BI.II.271.40.2023.KO

WYJAŚNIENIA TREŚCI SWZ

Dotyczy: postępowania o udzielenie zamówienia publicznego, prowadzonego w trybie Tryb podstawowy bez negocjacji - art. 275 pkt. 1 ustawy Pzp na **"Modernizacja infrastruktury przedszkolnej w gminie Brześć Kujawski, w tym: Rozbudowa Przedszkola nr 2 w Brześciu Kujawskim oraz Remont Zespołu Szkół nr 2 w Brześciu Kujawskim"** – znak sprawy **BI.II.271.40.2023.KO**.

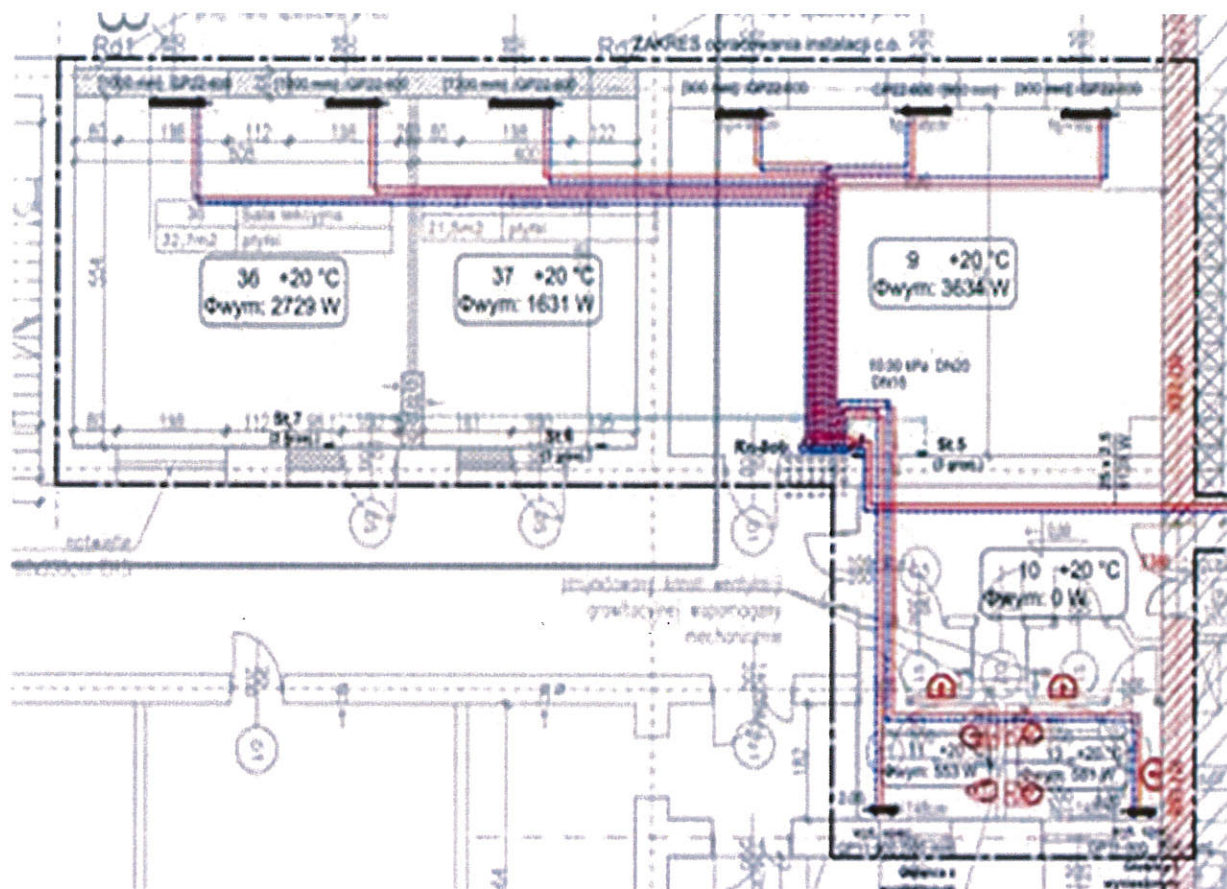
Proszę jednoznacznie określić w których pomieszczeniach należy zamontować obudowy grzejników z płyty MDF. Brak takich informacji w dokumentacji. Proszę załączyć wykaz obudów z wymiarami.

Stanowisko (wyjaśnienie) Zamawiającego:

Dokumentacja zawiera precyzyjne określenie miejsca montażu i opis osłon.
